Réaménagement de l'intersection des routes 108/143 et 147 sur le territoire de la ville de Waterville

ÉTUDE D'IMPACT SUR L'ENVIRONNEMENT

Addenda n° 1

Réponses aux questions et commentaires

Figure 1 Densité des collisions avec la grande faune, Estrie, 2000 à 2005 (extrait)

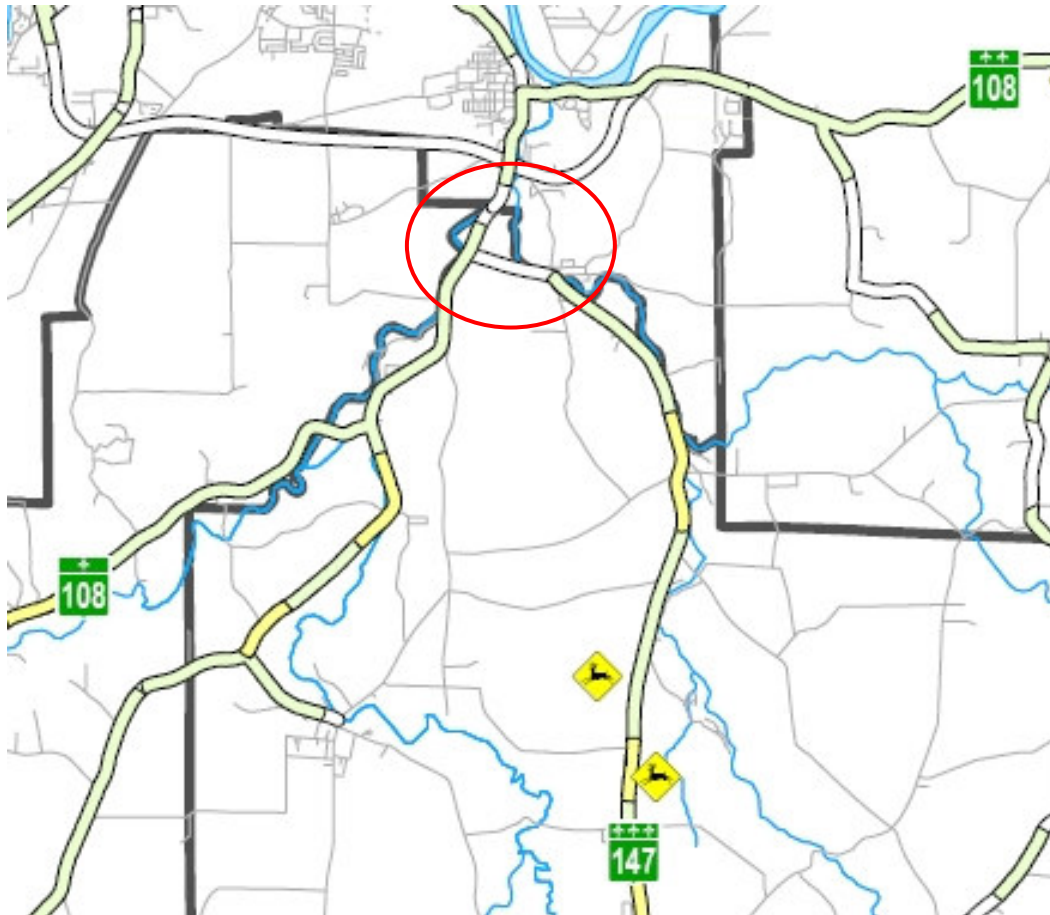
QC-6. À la section 3.3.2.1 qui traite des mammifères, l'étude d'impact ne fait pas mention des accidents routiers ou collisions avec la grande faune. L'initiateur du projet devra fournir les données sur l'historique de ces événements et, dans le cas où il y a une présence fréquente de collision, fournir des mesures permettant de les

réduire. Dans le même ordre d'idée, ces renseignements pourraient servir à déterminer le type de ponceau à aménager sur le ruisseau sans nom (ex. : un ponceau à arche à deux niveaux).

Le Ministère collige depuis 1997 les accidents routiers résultant de collision avec la grande faune. S'appuyant sur une banque de données de plus de 10 000 collisions géoréférencées pour l'ensemble de l'Estrie, le Ministère effectue régulièrement une analyse spatiale de ces collisions afin d'établir un portrait de la problématique régionale et locale. La figure 1 présente un extrait d'une carte préparée en 2006 par le Ministère indiquant la densité des collisions avec la grande faune par sections de route de 1 000 m pour l'ensemble de la région de l'Estrie, des années 2000 à 2005 (données disponibles les plus récentes). Sur cet extrait, on constate que le tronçon de la route 147 à l'est de l'intersection avec la route 108/143 est en blanc, ce qui signifie qu'aucune collision avec la grande faune n'a été répertoriée entre 2000 et 2005. Pour le tronçon de la route 108/143 situé de part et d'autre de l'intersection, celui-ci est en vert pâle, ce qui signifie que la densité des collisions par sections de 1 000 m est entre 1 et 10, ce qui est très faible (notons que cette densité dépasse 21 collisions par sections de 1 000 m dans les secteurs les plus problématiques et atteint un maximum de 67 collisions dans le secteur le plus critique en Estrie). En conséquence, les collisions avec la grande faune ne constituent pas un enjeu de sécurité dans le secteur de l'intersection des routes 108/143 et 147, et aucune mesure particulière ne s'avère nécessaire.

FIGURE
S-1

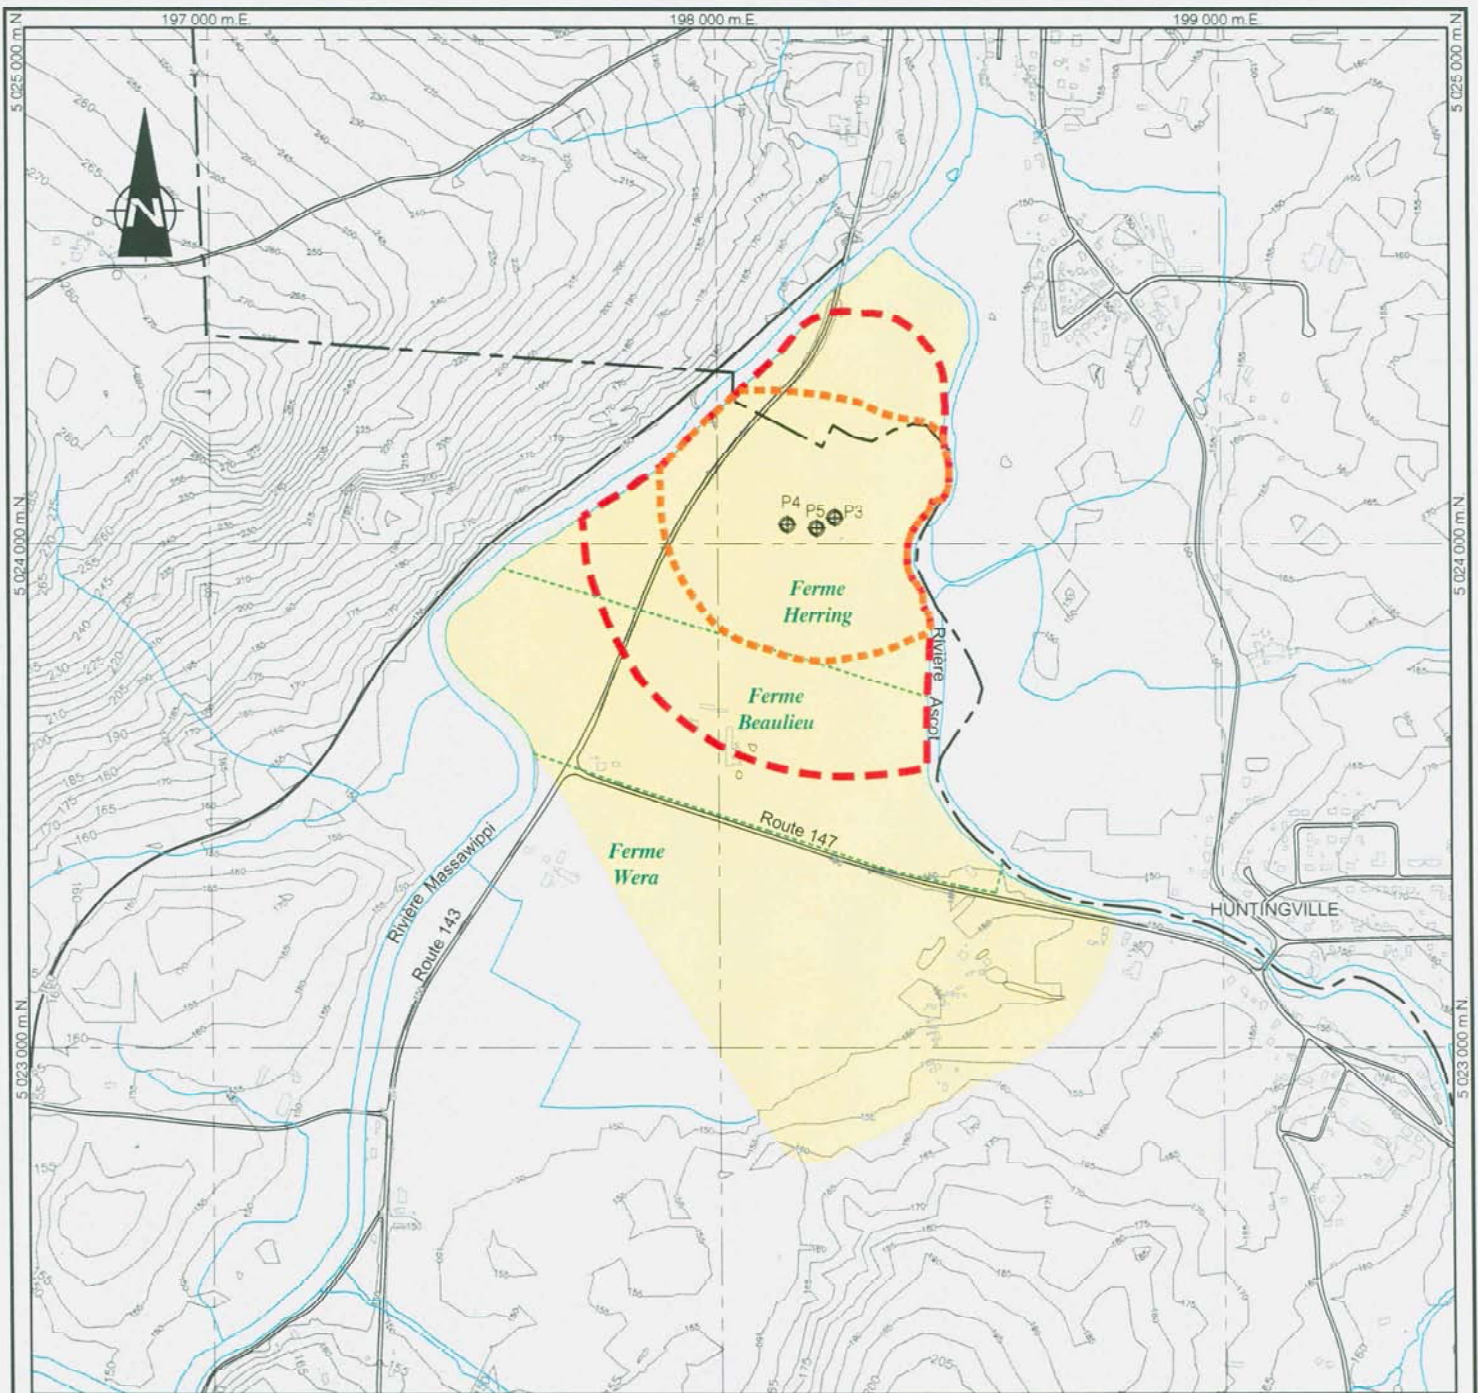
QC-5. Afin de compléter la section 3.2.5 concernant l'hydrogéologie, l'initiateur devra s'enquérir, auprès de la Municipalité, de l'étude hydrogéologique concernant la détermination des aires d'alimentation et de protection ainsi que de la détermination de la vulnérabilité de ses ouvrages municipaux. Une synthèse des connaissances hydrogéologiques concernant les puits municipaux devra être jointe au dossier afin d'identifier si la zone de réaménagement recoupe l'aire d'alimentation des captages. Les éventuelles mesures de mitigation convenues avec la Municipalité devront également être présentées dans cette étude (ex. : imperméabilisation des fossés, utilisation d'abrasifs différents, etc.).

La Ville de Sherbrooke a fait réaliser une étude hydrogéologique de l'aquifère alimentant en eau potable l'arrondissement de Lennoxville (Golder Associés Ltée, 2004). Le sommaire exécutif de cette étude est joint à l'annexe B. Les résultats de cette étude indiquent que l'aire d'alimentation des puits municipaux recoupe le tracé des routes 108/143 et 147, y compris l'intersection entre celles-ci, mais autant l'aire de protection bactériologique que l'aire de protection virologique n'atteignent pas la zone des travaux prévus pour le réaménagement de l'intersection (voir la figure S-1 accompagnant le sommaire exécutif à l'annexe B).
